**REACTIENOTA ZIENSWIJZEN
BESTEMMINGSPLAN BUITENGEBIED,
AANSLUITING A28**

GEMEENTE OLDEBROEK

Code 20160362 / 10-08-2018

Figuur 1. Aanpassen plangrenzen ter plaatse van bedrijventerrein Wezep Noord

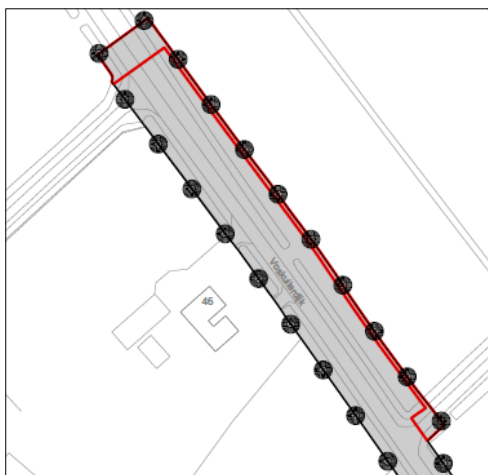
- De plangrenzen worden aangepast naar aanleiding van de uiterste projectgrenzen van de nieuwe aansluiting op de A28, zoals aangegeven in onderstaande roodomlijnde fragmenten van de verbeelding.

Figuur 5. Toevoeging van perceel Voskuilerdijk 39

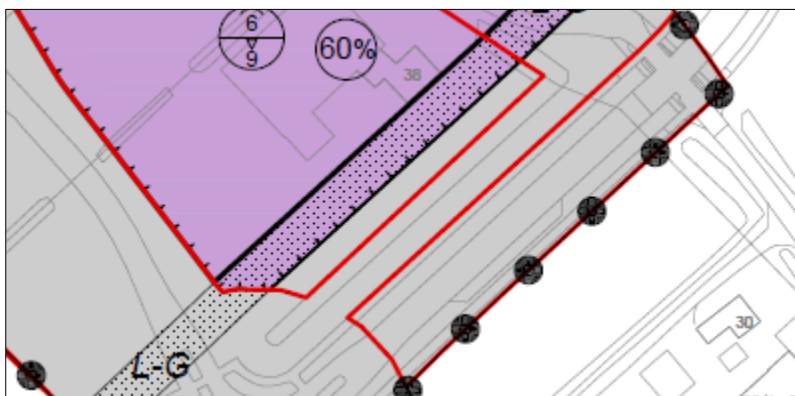
- Het perceel Voskuilerdijk 39 wordt aan het bestemmingsplan toegevoegd. De aanduiding 'bedrijfswoning' uit het geldende bestemmingsplan Wezep Noord

wordt van dit perceel verwijderd, zoals weergegeven in onderstaand fragment van de verbeelding.
